V/réf. : 04/pfd/554357
N/réf. : AVL/AH/SBK-4.31/s564
Annexe : 1 dossier

Objet : SCHAERBEEK. Boulevard Reyers. Demande de permis d'urbanisme portant sur la démolition du viaduc Reyers, y compris l'abattage de 170 arbres.

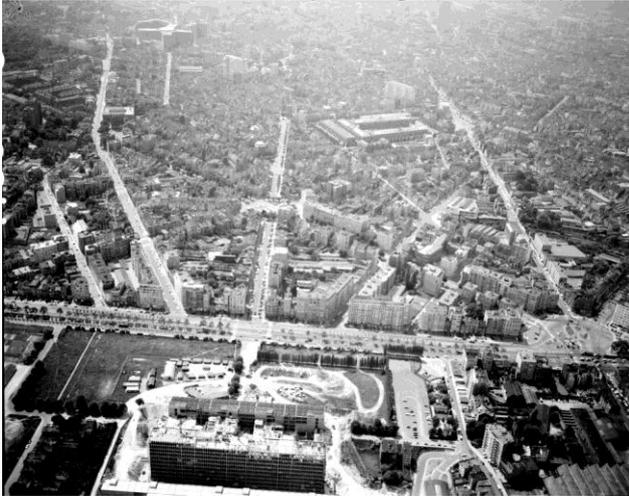
- Rétablir une quadruple rangée d'arbres et garantir le rôle structurant des alignements sur tout le tronçon du boulevard compris entre la place Meiser et le square Vergote. Pour se faire, prévoir les cuvelages suffisants destinés à planter des arbres au droit des ouvrages. Leur réalisation devra être intégrée aux travaux de démolitions à prévoir actuellement.

- Privilégier la régularité des plantations sur la logique purement circulatoire et mener une réflexion sur le long terme pour constituer un nouveau paysage urbain qualitatif. A noter : les arbres des deux rangées centrales étaient de première grandeur contrairement aux essences choisies pour les trottoirs (voir carte postale ancienne).
